**DIRECTION GÉNÉRALE DE L'ÉVALUATION
ENVIRONNEMENTALE ET STRATÉGIQUE**

**Rapport d'analyse environnementale
pour le projet de protection des berges du fleuve Saint-Laurent
entre les lots 1 315 062 et 1 315 094
du cadastre de la ville de Québec**

Dossier 3211-02-262

Le 27 juillet 2015

FIGURE 1 : COUPE TYPE DE L'ENROCHEMENT (LETTRE DE M. DANIEL DUMAIS, JUILLET 2015)

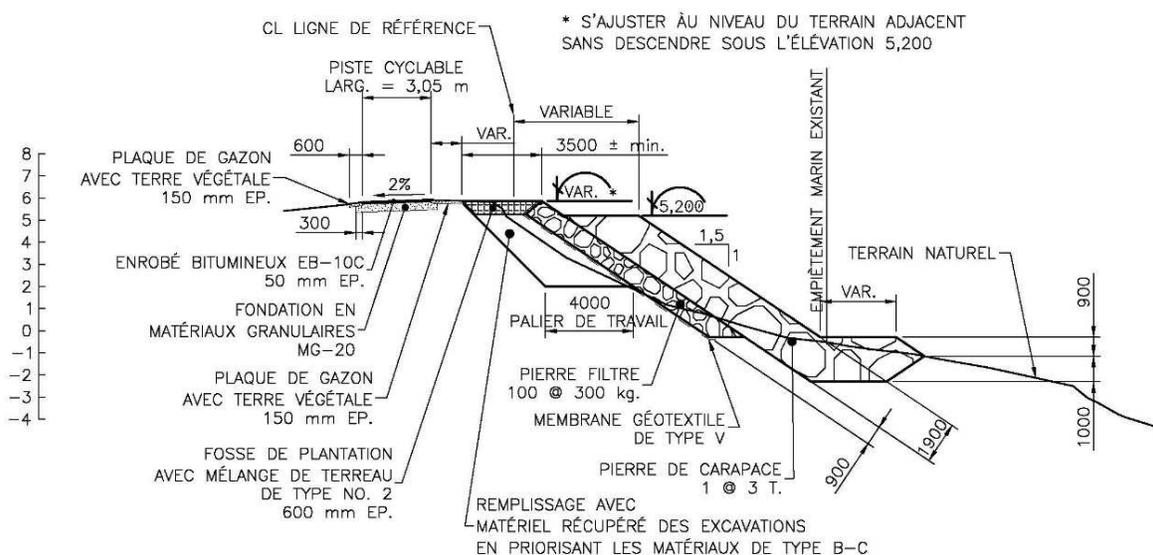
La figure 1 illustre la coupe type de l'enrochement qui sera réalisée durant les travaux. Le profil de berge sera d'abord nivelé et une tranchée sera effectuée en pied de la berge afin de mettre en place une clé d'enrochement. Les matériaux d'excavation pourront être utilisés pour le reprofilage de la pente, s'ils répondent aux critères déterminés. Une membrane géotextile sera placée directement sur la berge pour éviter la migration des matériaux fins de la berge. Ensuite, de la pierre filtre de 100 à 300 kg (400 à 560 mm de diamètre) sera déposée sur une épaisseur de 900 mm. Enfin, des pierres angulaires de 1 à 3 tonnes (840 à 1200 mm de diamètre) seront utilisées comme enrochement de carapace et seront placées sur une épaisseur de 1,9 m. La pente de l'enrochement sera de 1,5 H/ 1V. Le haut du talus sera végétalisé avec des espèces indigènes suite à la mise en place de la fosse de plantation. Les arbustes en haut de talus auront un maximum de 1 m pour maintenir un contact visuel avec le fleuve.

FIGURE 2 COUPE TYPE DE L'ENROCHEMENT AVEC UN PALIER DE VÉGÉTATION
(DESSAU, JANVIER 2013)

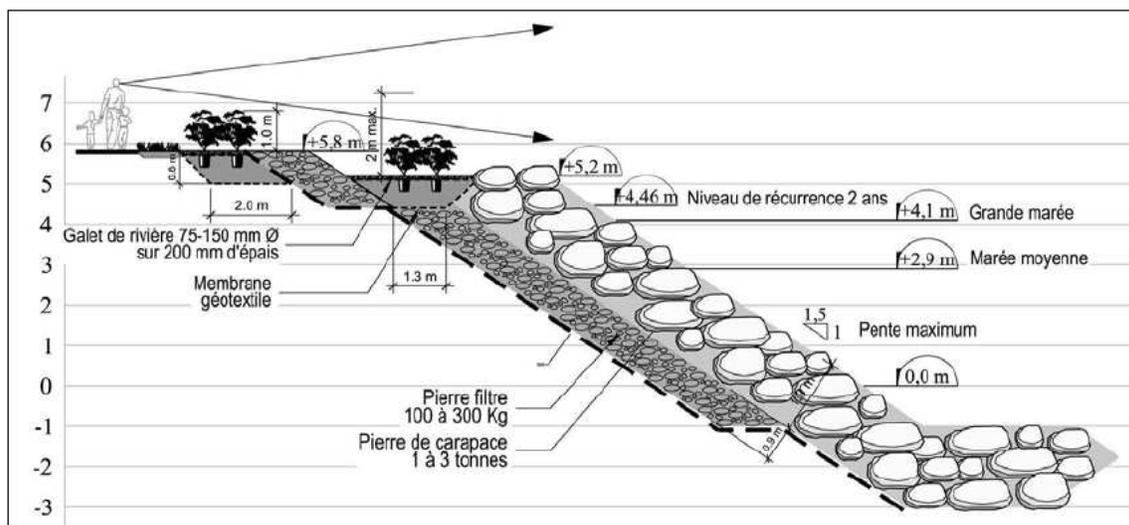
L'équipe d'analyse est consciente que le projet présente plusieurs contraintes d'espace. Bien que les techniques de génie végétal doivent normalement être priorisées pour contrer l'érosion, l'équipe d'analyse reconnaît que les forces érosives présentes dans le secteur et l'artificialisation des secteurs environnants rendent ces techniques difficilement applicables. L'initiateur n'a donc pas été questionné plus longuement à ce sujet. De plus, la mise en place d'une bande riveraine assez large pour contrer efficacement l'érosion n'était pas possible sans amputer le parc Notre-Dame-de-la-Garde et le boulevard Champlain.

Bien que la végétation ne soit pas assez efficace, sur une faible largeur, pour contrer l'érosion en milieu côtier, elle joue tout de même un rôle tampon et peut contribuer à la solidité des enrochements, à la préservation de la biodiversité et à la diminution de l'érosion par ruissellement lors de fortes pluies. L'initiateur a donc été questionné quant à la possibilité d'intégrer de la végétation dans la coupe type de l'enrochement, afin d'améliorer le caractère visuel et de créer des foyers de colonisation végétale. L'implantation d'un palier de végétation au niveau de la pleine mer supérieure de marée moyenne a été évaluée. Étant donné que ce niveau est fréquemment dépassé lors des hautes eaux, il aurait toutefois été difficile de garantir la reprise des végétaux dans ces enrochements. Ainsi, l'initiateur a proposé d'implanter un palier de végétation au niveau atteint par l'eau environ deux heures par année. Ce palier de végétation serait également protégé par une crête en enrochement au niveau atteint par l'eau environ une heure aux trois ans (figure 2). L'implantation d'un palier de végétation nécessite toutefois l'élargissement de la zone des travaux d'au moins 2,5 m puisqu'il est nécessaire d'adoucir la pente de la berge. L'initiateur a d'abord envisagé d'effectuer cet élargissement dans le fleuve Saint-Laurent, cela entraînerait toutefois un empiètement supplémentaire dans l'habitat du poisson. L'initiateur a aussi évoqué que les enrochements pourraient être fragilisés en raison de leur avancement dans le fleuve, ce qui les rendrait plus sujet à l'érosion. L'option a donc été jugée non viable par l'initiateur.

Une coupe type avec intégration de la végétation a par la suite été retenue si l'empiètement était effectué du côté terrestre. Les zones de plantation seraient implantées de façon discontinue afin de ne pas trop empiéter dans le parc. Les zones sans palier de végétation permettraient de renforcer l'infrastructure de protection en empêchant la glace de circuler sans entrave sur le palier de végétation lors des épisodes de très haut niveau. Toutefois, la présence d'infrastructures dans le parc Notre-Dame-de-la-Garde rendait l'implantation de ces zones de végétation difficile et coûteuse pour peu de gains environnementaux. Cette option a été exclue étant donné que la Ville désire conserver ces acquis quant à l'espace destiné aux infrastructures récréotouristiques dans le secteur.

L'équipe d'analyse considère que l'option 2 aurait été la meilleure option pour le milieu hydrique puisqu'elle minimisait l'empiètement. Au total, l'option 1 entraînait un empiètement dans le milieu hydrique de 2 267 m², l'option 2 de 594 m² et l'option de 3 de 3 321 m². L'option 2 aurait toutefois entraîné des modifications majeures au parc Notre-Dame-de-la-Garde dont un empiètement de 2663 m² et l'abattage d'arbres matures, ce qui a des conséquences importantes sur le milieu humain et semblait inacceptable socialement et économiquement. De plus, elle entraînait un volume important de déblais à gérer (15 700 m³). Par ailleurs, l'option 1 aurait été un compromis intéressant afin de minimiser l'empiètement, autant du côté du parc que du côté de la rive. Toutefois, cette option ne permettait pas de minimiser le volume de déblais à gérer. La gestion des déblais est un enjeu qui sera discuté en détail à la section 3.5.2. L'équipe d'analyse considère que le choix de l'initiateur est justifié, compte tenu du compromis à faire entre les impacts environnementaux, sociaux et économiques. Les enjeux soulevés par ce choix sont discutés dans les paragraphes qui suivent.
